AUTOMOBILES
CITROËN

NOTE
TECHNIQUE

N° 159 A

Serrures anti-burst

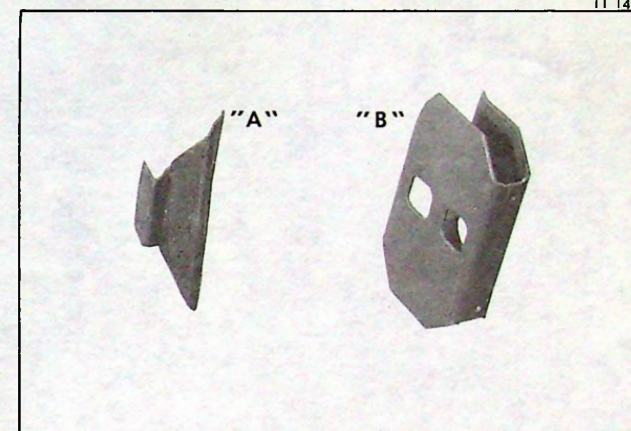
Le Service des Pièces de Rechange fournit la caisse, les panneaux de côté et les pieds milieux sans gâche soudée. Il est donc nécessaire, suivant la date de sortie du véhicule, de procéder à la pose soit de la gâche A (Véhicules sortis avant Septembre 1972) soit du support de gâche B (Véhicules sortis depuis Septembre 1972)

Gâche A : N° P.R. : AZ 861-64

Support de gâche B : N° P.R. : - D.5 410 549 R
G.5 410 548 E
